COMPLESSIVO PORTE ROTOTRASLANTI INTERNE: POSIZIONAMENTO SERRATURA
INWARD GLIDING DOORS ASSEMBLY: LOCK POSITIONING

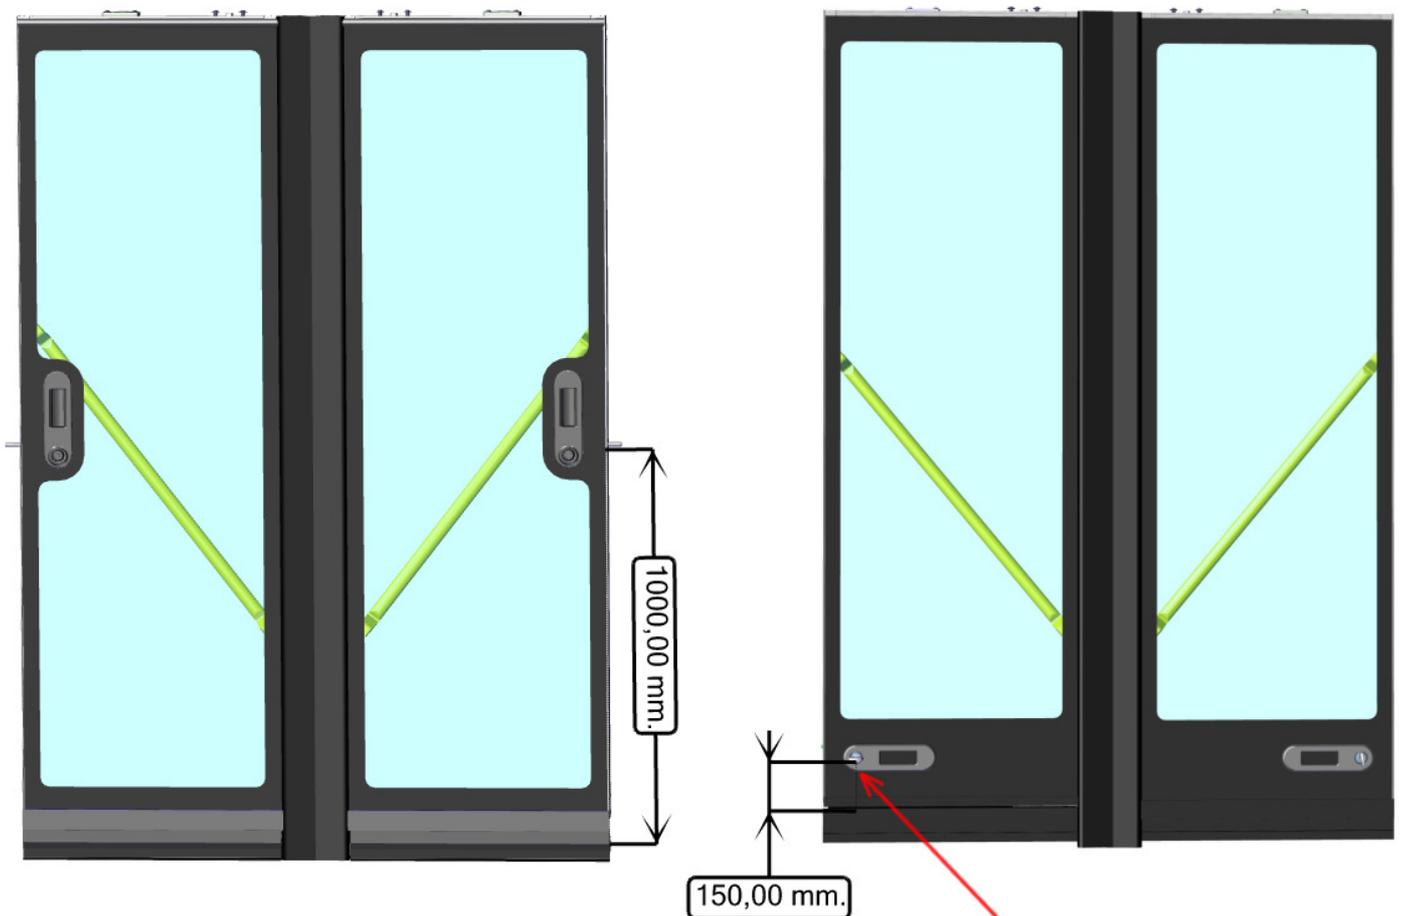
ATTENZIONE: LA POSIZIONE DELLE SERRATURE NON
RISPETTA LA NORMATIVA R.117 AL PUNTO 7.6.7.3

ATTENTION: THE POSITION OF THE LOCKS DOES NOT
COMPLY WITH THE REGULATION R.117 AT POINT 7.6.7.3
